О Д Л У К У
О ИЗМЕНАМА И ДОПУНАМА
ПЛАНА ГЕНЕРАЛНЕ РЕГУЛАЦИЈЕ
НАСЕЉЕНОГ МЕСТА ВЕТЕРНИК
(усклађивање заштитне зоне далековода са прописима и др.)

**ИЗМЕНЕ И ДОПУНЕ ПЛАНА ГЕНЕРАЛНЕ РЕГУЛАЦИЈЕ
НАСЕЉЕНОГ МЕСТА ВЕТЕРНИК**
(усклађивање заштитне зоне далековода са прописима и др.)

ИЗВЕШТАЈ
О ИЗВРШЕНОЈ СТРУЧНОЈ КОНТРОЛИ
НАЦРТА ОДЛУКЕ О ИЗМЕНАМА И ДОПУНАМА ПЛАНА ГЕНЕРАЛНЕ РЕГУЛАЦИЈЕ
НАСЕЉЕНОГ МЕСТА ВЕТЕРНИК
(УСКЛАЂИВАЊЕ ЗАШТИТНЕ ЗОНЕ ДАЛЕКОВОДА СА ПРОПИСИМА И ДР.)
ПРЕ ИЗЛАГАЊА НА ЈАВНИ УВИД

ИЗВЕШТАЈ
О ОБАВЉЕНОМ ЈАВНОМ УВИДУ У НАЦРТ ОДЛУКЕ О ИЗМЕНАМА И
ДОПУНАМА ПЛАНА ГЕНЕРАЛНЕ РЕГУЛАЦИЈЕ НАСЕЉЕНОГ МЕСТА
ВЕТЕРНИК (УСКЛАЂИВАЊЕ ЗАШТИТНЕ ЗОНЕ ДАЛЕКОВОДА СА
ПРОПИСИМА И ДР.)

ПЛАН НАМЕНЕ ЗЕМЉИШТА ГРАЂЕВИНСКОГ ПОДРУЧЈА - локалитет 2

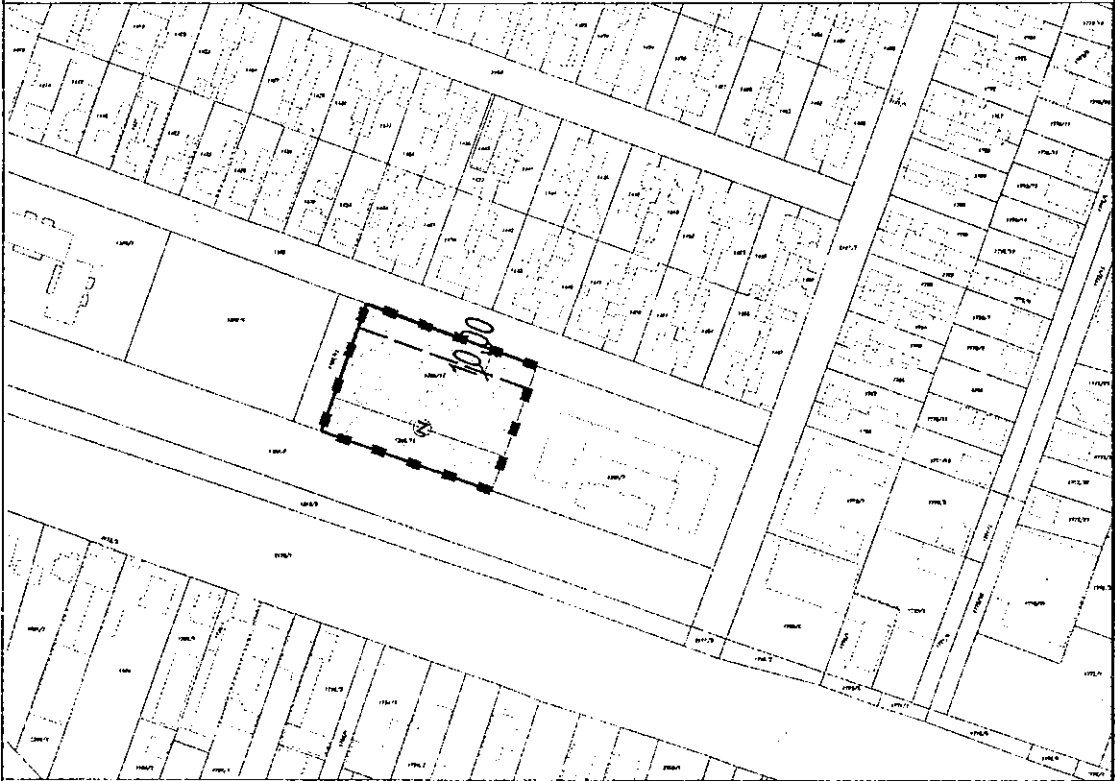
У одељку **"17. ПРАВИЛА УРЕЂЕЊА И ПРАВИЛА ГРАЂЕЊА ЗА ПРОСТОР КОЈИ СЕ РЕАЛИЗУЈЕ НА ОСНОВУ ПЛАНА ГЕНЕРАЛНЕ РЕГУЛАЦИЈЕ"** пододељак **"17.2. Правила уређења и грађења у грађевинском подручју"** подтачка **"17.2.2. Површине осталих намена"** део **"Становање"** део **"Вишепородично становање"** став 3. реченица друга мења се и гласи:

"Објекат се планира на парцелама бр. 1388/12 и 1388/13 КО Ветерник које се обједињују."
